工程指示 / 要求簡箋(E.I.)

工程指示編號：EI/1555/20

工程名稱：青衣 明翹匯

工程項目：鋁料加工圖 (預制窗)

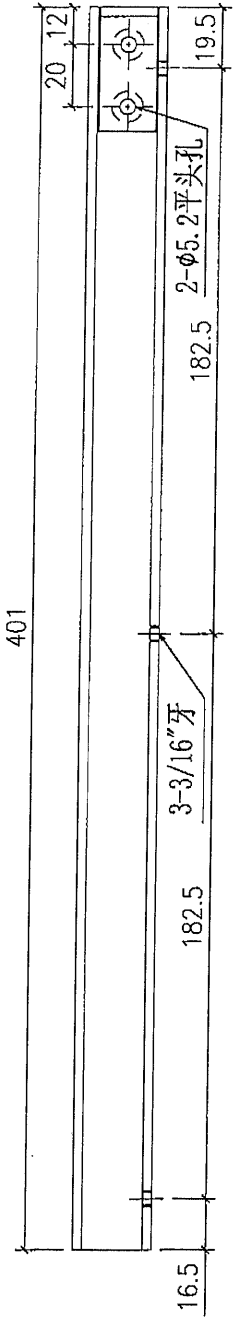
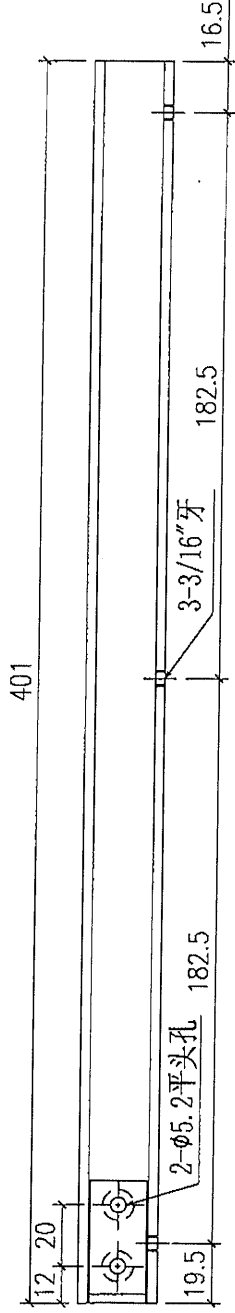
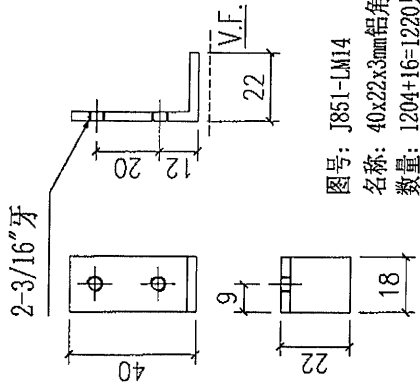
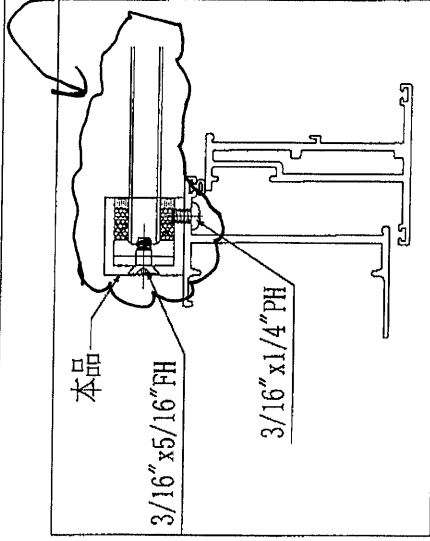
內容：加工圖 J851-LM13/14之鋁料不需送佛沙場，要直接送
香港地盤，交貨時間由地盤積哥安排。

護欄玻璃
槽由香港
地盤安裝
